MEMOIRE EN REPONSE
A L'AVIS DELIBERE DE LA MISSION REGIONALE D'AUTORITE
ENVIRONNEMENTALE
du 05 janvier 2023

Sablères Capoulade
Projet d'extension d'activités des sites ICPE à Isles-Les-Meldeuses
Le 09 février 2023

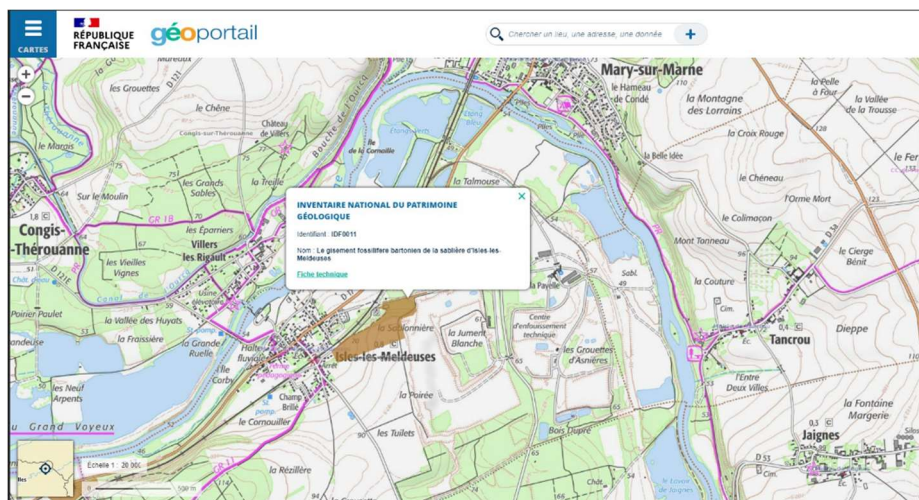
Commentaires MRAe - p.21 :

Le site présente un intérêt géologique lié notamment à la présence d'un gisement fossilifère du Bartonien identifié en partie nord-ouest (dans le cadre de l'inventaire national du patrimoine géologique). Cet enjeu n'est pas évalué dans l'étude d'impact.

Recommandation 8 MRAe - p.21 :

L'Autorité environnementale recommande de préciser la sensibilité géologique du gisement fossilifère du Bartonien, et d'évaluer l'enjeu de conservation de ce patrimoine pour le projet.

Réponse de Sablières Capoulade :

Carte 18. Localisation de la mesure d'évitement

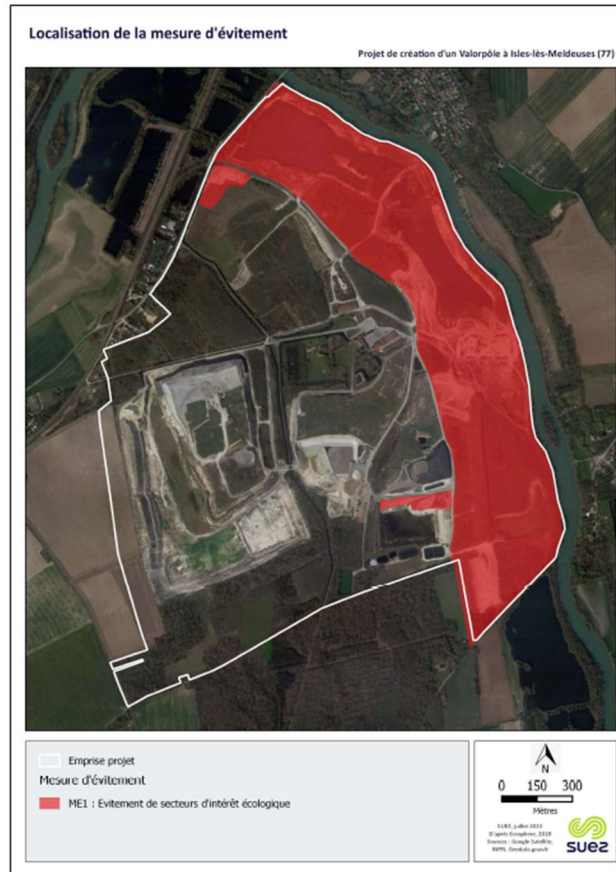
Après cessation des activités relatives à l'ISDND, aux terres et aux mâchefers, le site sera réaménagé en procédant à aménagement paysager, incluant la création d'environ 100 ha d'espaces naturels terrestres et forestiers (en plus du réaménagement des plans d'eau de 2018, cf. *supra*, dont la surface n'est pas précisée).

Réponse de Sablières Capoulade :

La Société Sablières Capoulade a pris en compte dès la conception du projet la présence de milieux naturels d'intérêt dans la zone d'étude. La réflexion concernant les emprises a abouti à un évitement de la plupart de ces secteurs et à la définition de mesures d'aménagement associées dans un but de valorisation :

- Evitement des secteurs bordant la Marne reconnus pour leurs intérêts écologiques (zone Natura 2000, réservoir de biodiversité) dans le choix des zones d'exploitations et définition de mesures de remises en état et de valorisation écologique (environ 100 ha).
- Evitement des habitats pionniers au nord de la plateforme de valorisation des terres qui devaient initialement faire l'objet d'un aménagement de bassins de gestion des eaux (environ 2 ha).
- Evitement des habitats pionniers au sud de l'actuel casier qui devaient initialement faire l'objet d'un aménagement de bassin de gestion des eaux (environ 1,5 ha).

Plan de phasage du projet

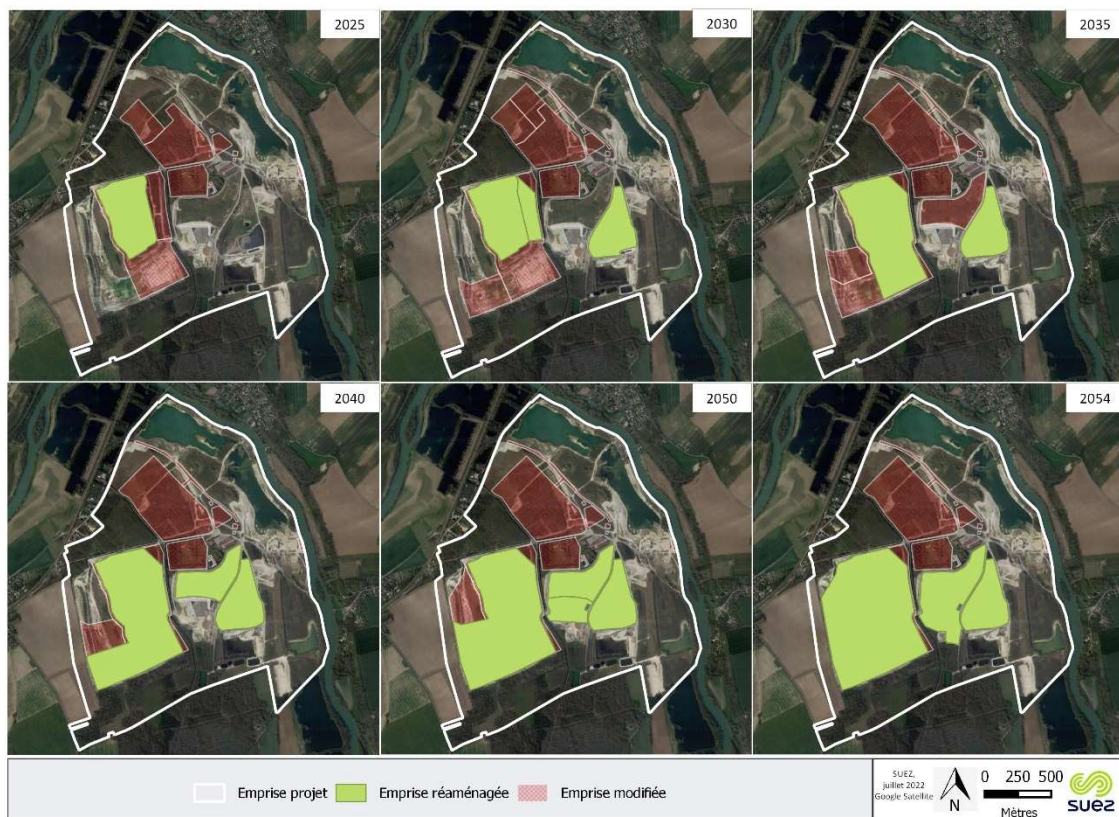
Commentaires MRAe - p.13 :

Le maître d'ouvrage envisage une durée d'exploitation de 28 ans pour l'ISDND et pour l'ISDI (pas de précision pour les autres activités). La remise en état du site sera réalisée entre 2024 et 2054. Un calendrier juxtaposant les différentes phases du projet figure en annexe 20 et prend pour hypothèse une autorisation en août 2023, pour un démarrage des travaux en janvier 2024. Pour l'autorité environnementale, il serait utile d'inclure ce calendrier dans la description du projet (P2), et de l'ajuster si nécessaire, de manière à clarifier l'ordonnancement entre les différentes phases (travaux, exploitation de chaque activité, remise en état, etc.).

Des plans de phasage illustrant ces évolutions figurent également dans la [Carte 17 p.124 - Annexe 20 Etude d'impact écologique](#) pour aider à comprendre l'évolution des milieux dans le temps. Ils sont repris ci-après.

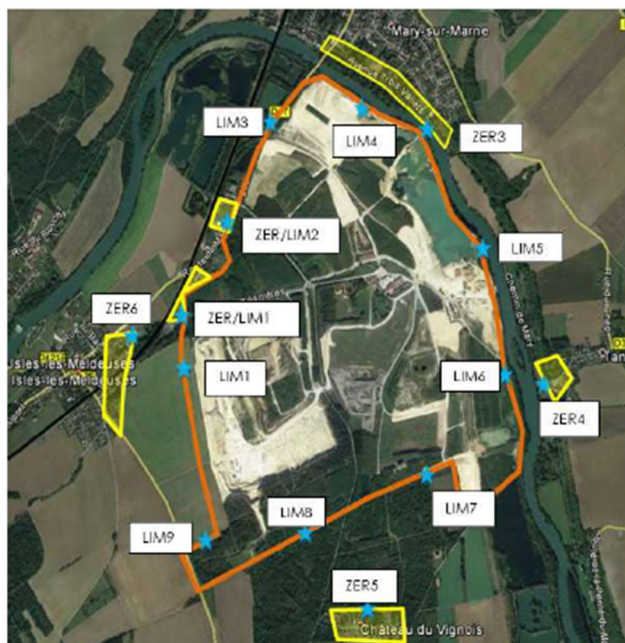
Recommandation 10 MRAe - p.22 :

L'Autorité environnementale recommande de renforcer les mesures de réduction du bruit en veillant à se rapprocher des valeurs-guides définies par l'organisation mondiale de la santé pour les pollutions sonores à proximité des infrastructures de transport (ferroviaire ou routier) soit 54 dB.

Réponse de Sablières Capoulade :

A titre liminaire, il apparaît nécessaire de rappeler que la référence réglementaire à prendre en compte est l'arrêté ministériel du 23 janvier 1997 modifié *relatif à la limitation des bruits émis dans l'environnement par les installations classées pour la protection de l'environnement*. Or, l'étude d'impact acoustique permet d'apprécier le fait que le projet respecte les seuils fixés par cet arrêté et ce alors même que l'étude a été réalisée sur la base d'une configuration majorante d'un point de vue acoustique.

Cf Figure 36 - Annexe 16 Expertise hydraulique

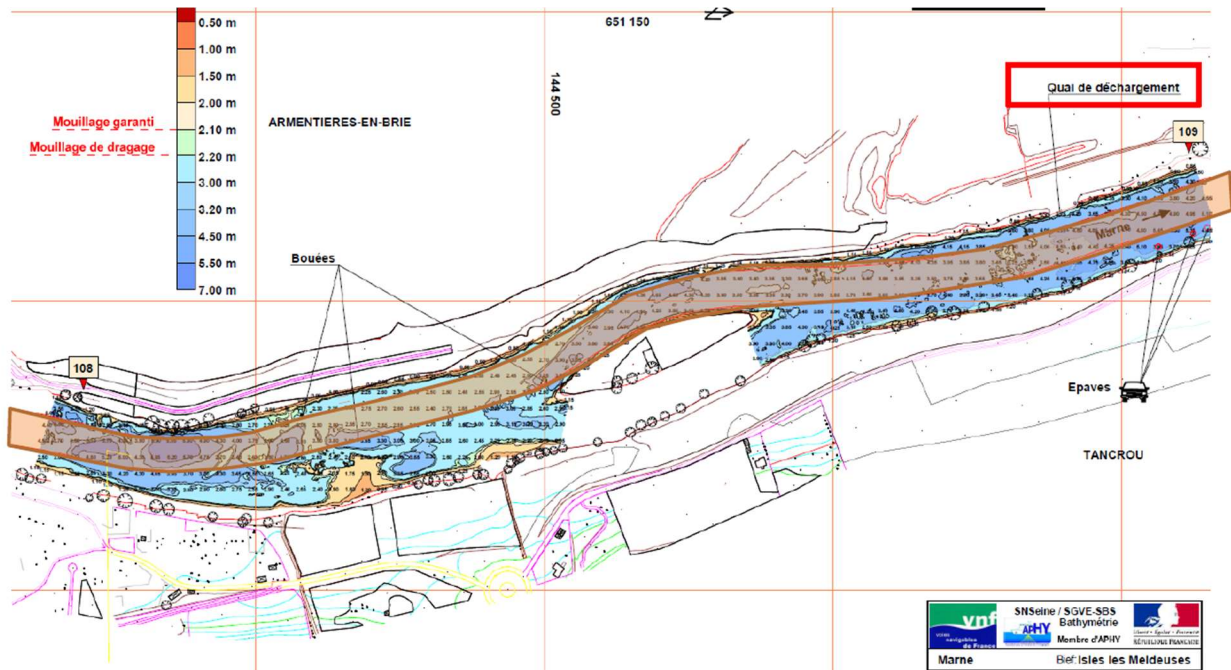
Pour l'autorité environnementale, les rubriques 3120 (modification de profil de cours d'eau) et 3220 (préservation des zones d'expansion des crues) pourraient également être concernées

Il est utile de rappeler que « le lit majeur d'un cours d'eau est la zone naturellement inondable par la plus forte crue connue ou par la crue centennale si celle-ci est supérieure » (cf. article R. 214-1 du code de l'environnement)

Le projet ne prévoit aucun aménagement dans le lit mineur de la Marne. La figure 36 de l'annexe 16 Expertise hydraulique reproduite ci-dessous permet de constater que la bathymétrie de la Marne en amont et aval du quai de déchargement permet la mise en œuvre du projet sans modifications.
